新竹縣政府工程查核代表照片表

拍攝日期：109.08.21

工程名稱：107 年度風雨操場新建工程

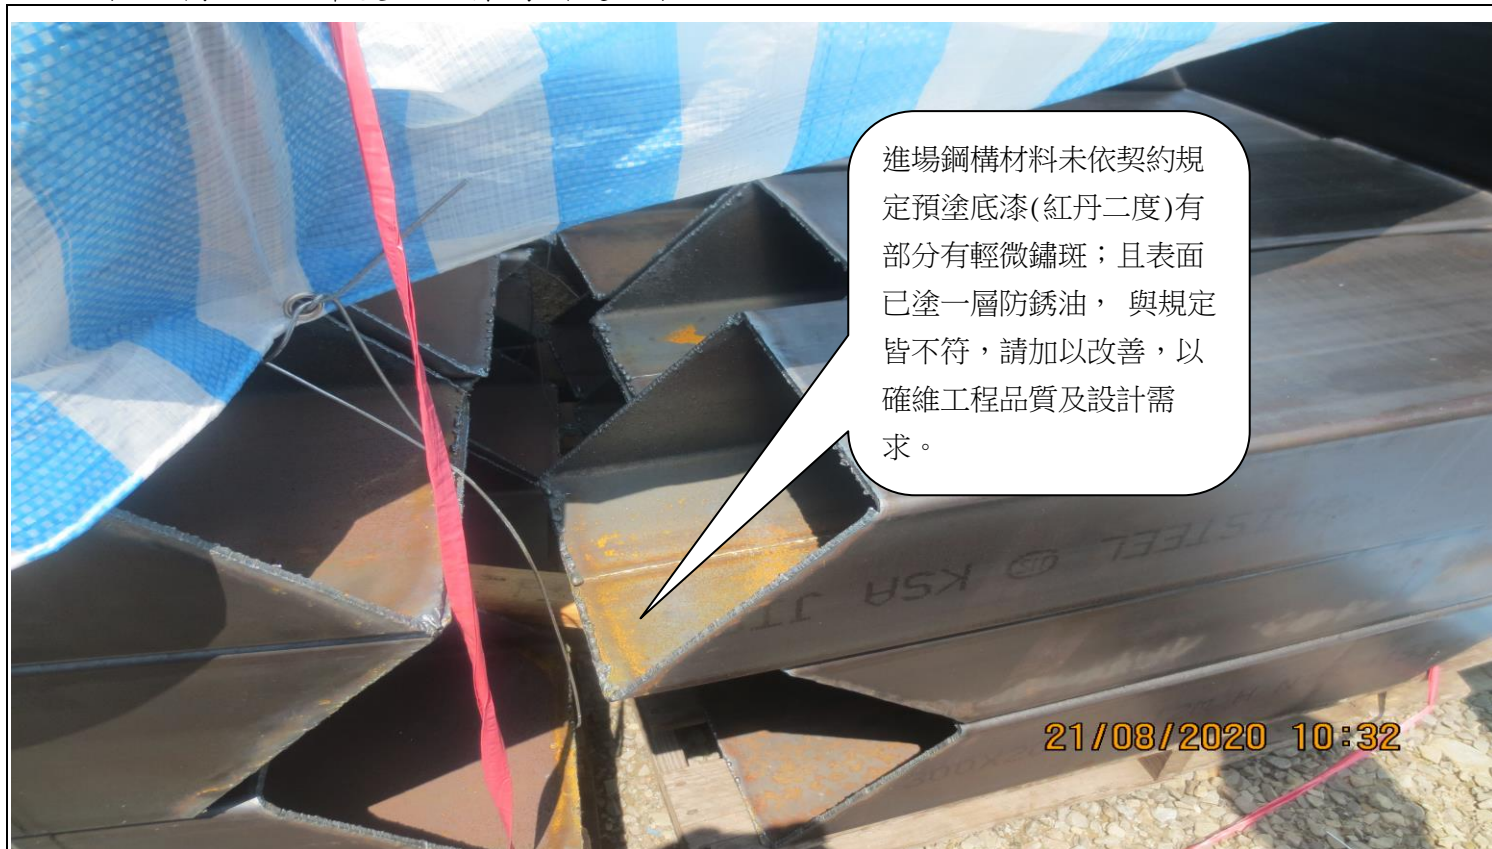
進場鋼構材料未依契約規定預塗底漆(紅丹二度)有部分有輕微鏽斑；且表面已塗一層防銹油，與規定皆不符，請加以改善，以確維工程品質及設計需求。

進場鋼構材料未依契約規定預塗底漆(紅丹二度)有部分有輕微鏽斑；且表面已塗一層防銹油，與規定皆不符，請加以改善，以確維工程品質及設計需求。
